STUDIO
dell'Avv. GIOVANNI CONTI
ROMA (120) - VIA DI CAMPO MARZIO, 69
TELEFONO 61-276

le ricordo Via Campo Marzio, il progetto di trasformazione del tratto tra Via Uffici del Vicario e Via dei Prefetti, l'orrore della nuova strada lunga 55 metri, larga appena 5, chiusa ai due sbocchi nord e sud da due archi sormontati da cavalcavia!

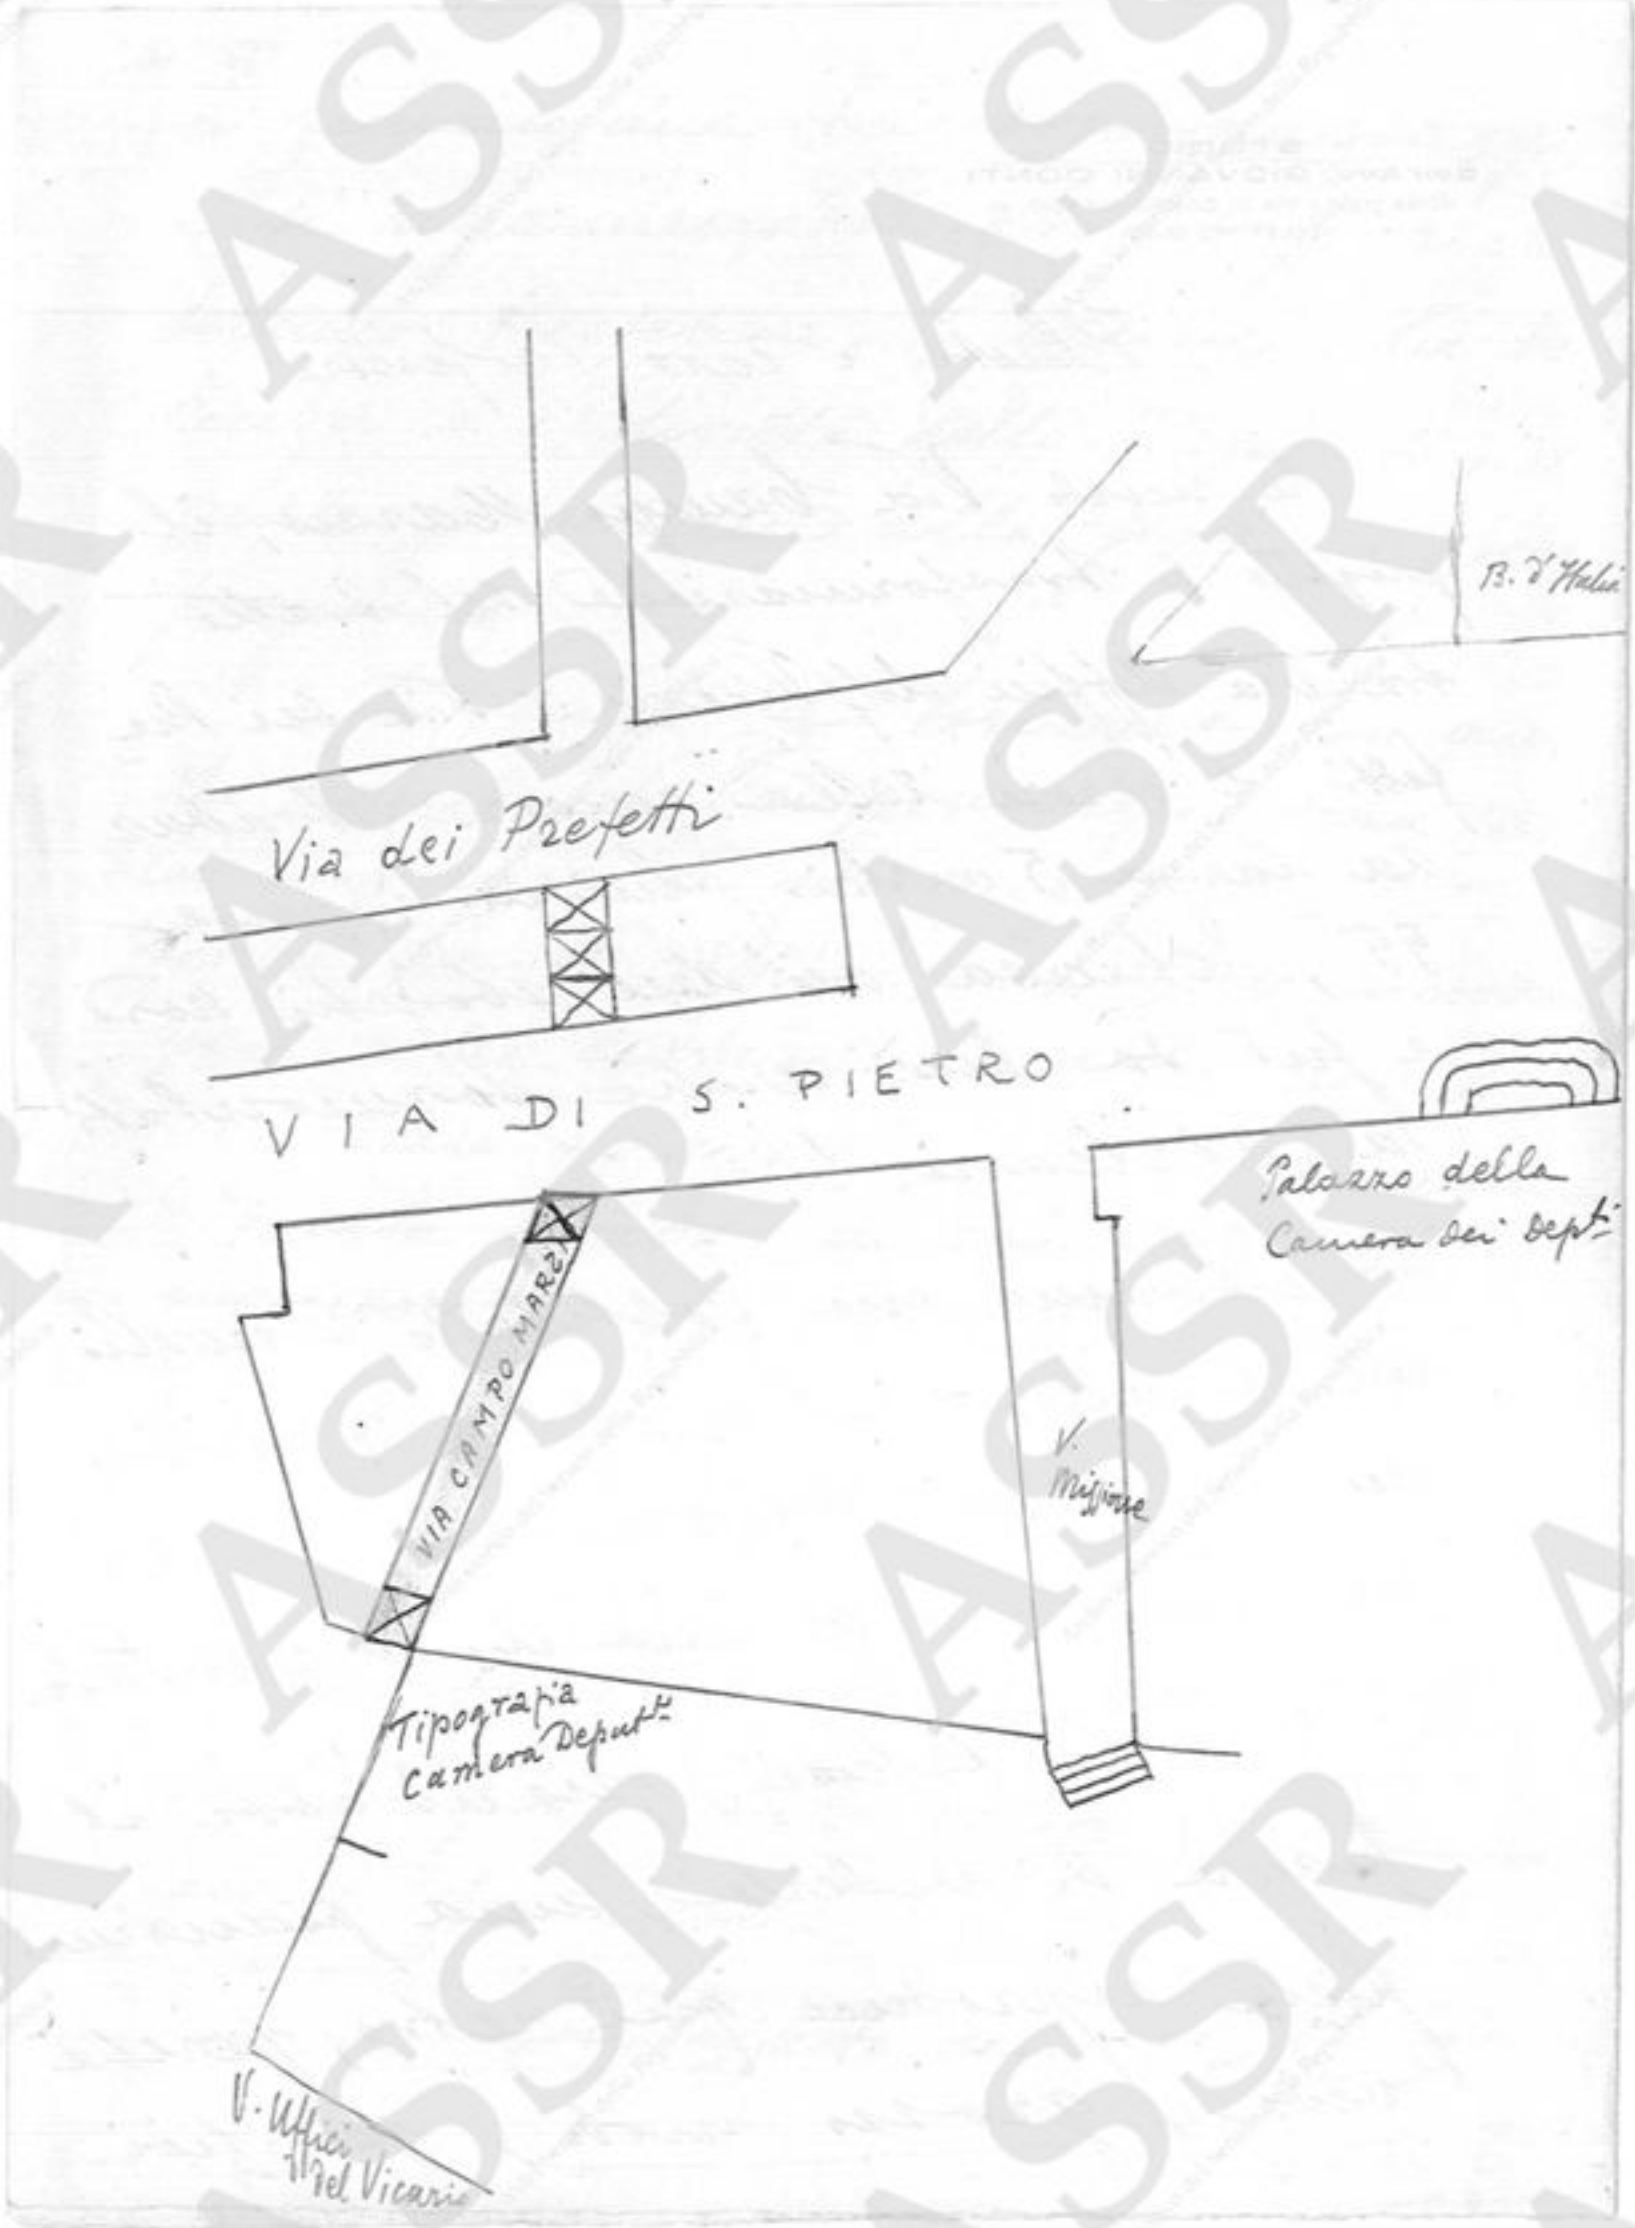
Avremo un corridoio - meglio un "budello" - nel centro della città, un vicolo degli Armadriciani proprio nel primo tratto della Via di San Pietro.

No: via Campo Marzio non può essere "macellata" così orribilmente. Essa dovrebbe essere, se mai, ampliata; dovrebbe essere una bella strada larga almeno 8 metri, ricostruendo il lato ovest invece che sulla mediana linea dei fabbricati attuali (scuola d'via Valbina ecc.) 3 metri più indietro.

No? non sarà possibile? Eh, allora, si lasci la strada a 5 metri, ma non la si chiuda con i due cavalcavia; e se una necessità esiste di comunicazione tra gli edifici del lato est con quelli del lato ovest,

si facciano due bei sottopassaggi e si risparmierà denaro; e si rispetteranno l'estetica, l'igiene, la decenza e i diritti dello "spirito" il quale si ribella alla pistolazione progettata.
